0006_18.07P-6-AP
Мультиквартирные жилые дома со встроенными помещениями и встроенно-пристроенной подземной автостоянкой по адресу: Санкт-Петербург, муниципальный округ Светлановское, проспект Энгельса, участок 4, кадастровый номер №78-36-0005354-1684

Жилой дом Секции 6.1 - 6.4

Маркировочный план 2-5 этажей секции 6.3-6.4

0006_18.07P-6-AP

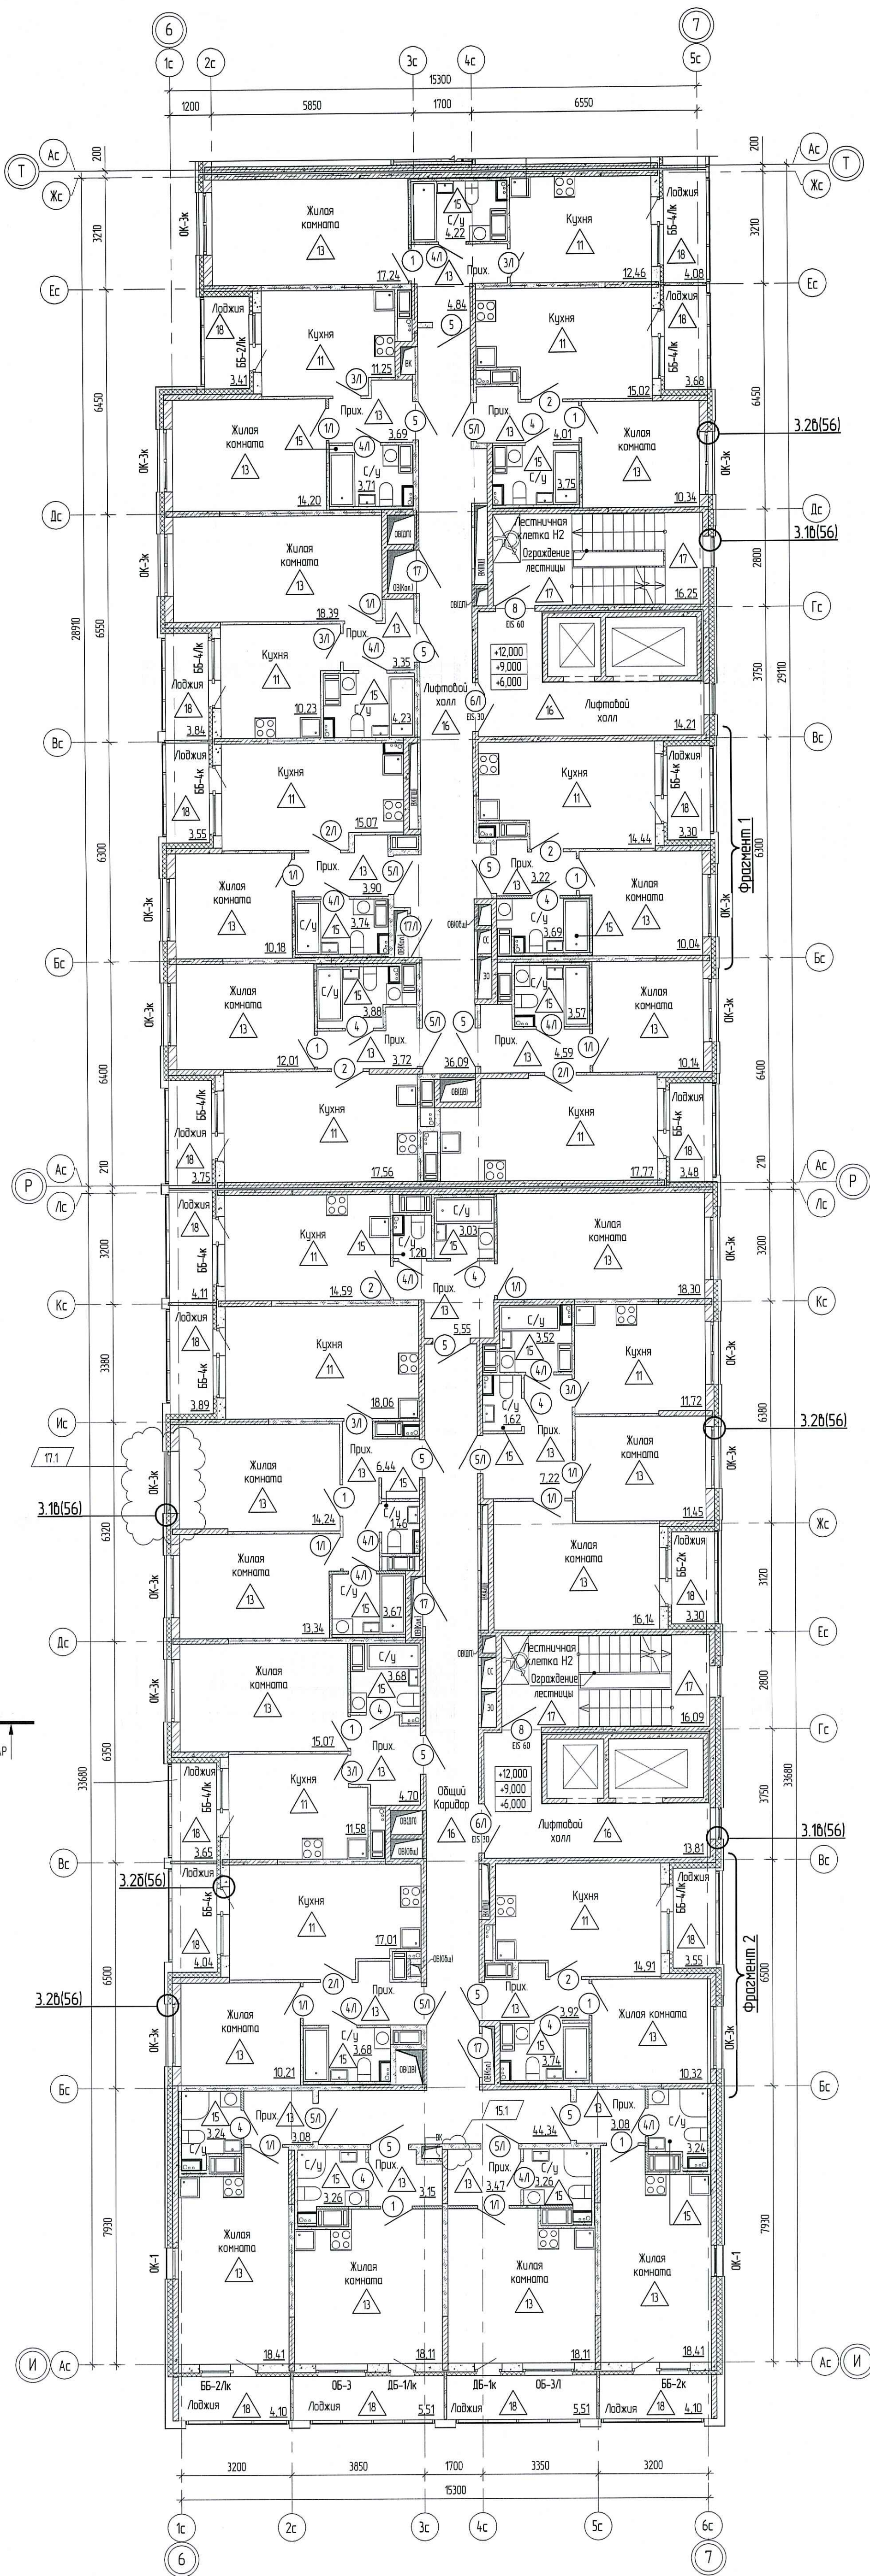
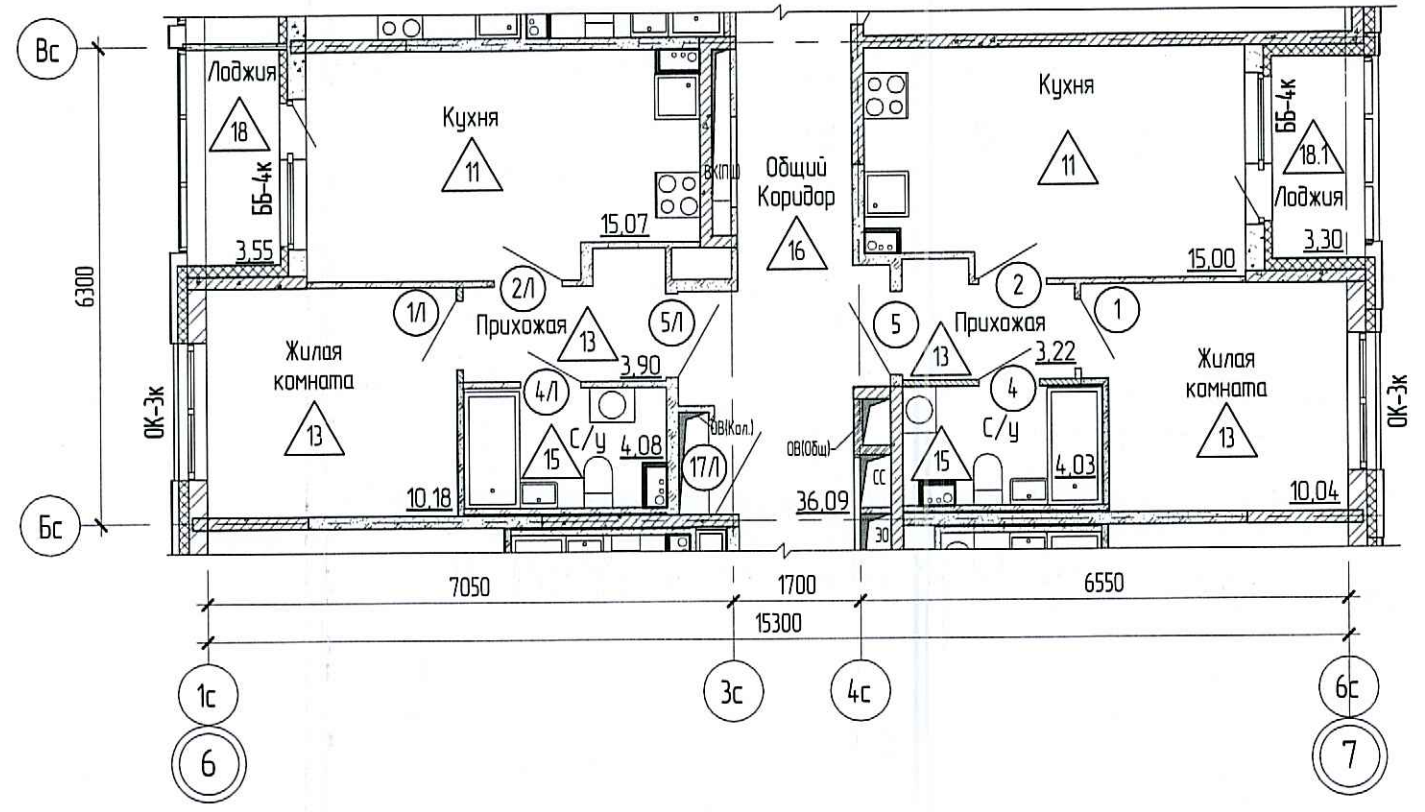
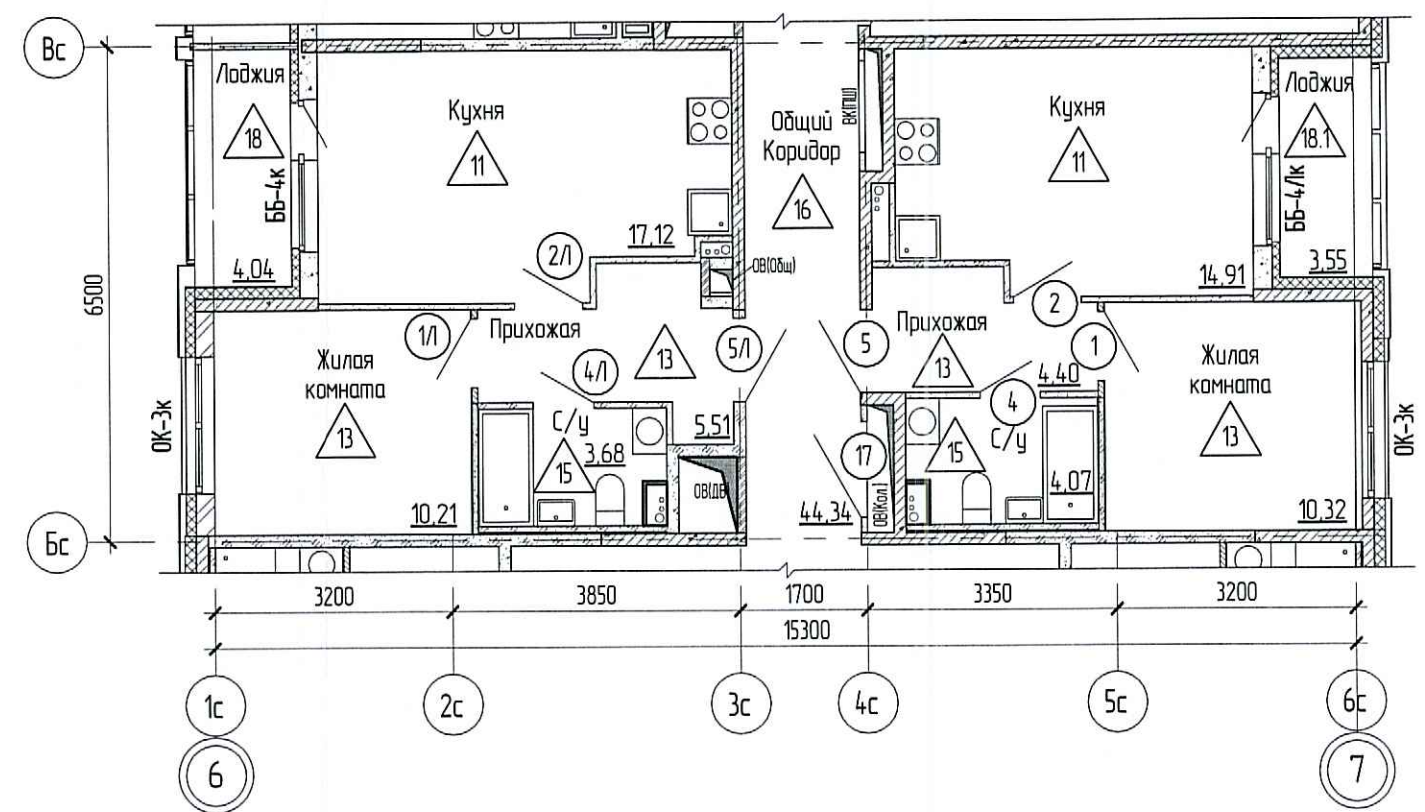
Изм.	Дата	Описание изменения
4	23.12.19	Новый лист
6	05.02.20	Письмо ООО «Стэл Сити» от 17.01.2020 №3993/ДП/СЗ, исключение части отступок БВ
15.1	30.04.20	Письмо ООО «Стэл Сити» от 27.02.2020 №44.11/ДП/СЗ, исключение шпалы ПС
17.1	21.08.20	Письмо ООО «Стэл Сити» от 24.08.2020 №5963/ДП/СЗ - изменение узла примыкания оконного блока (инсталляция)
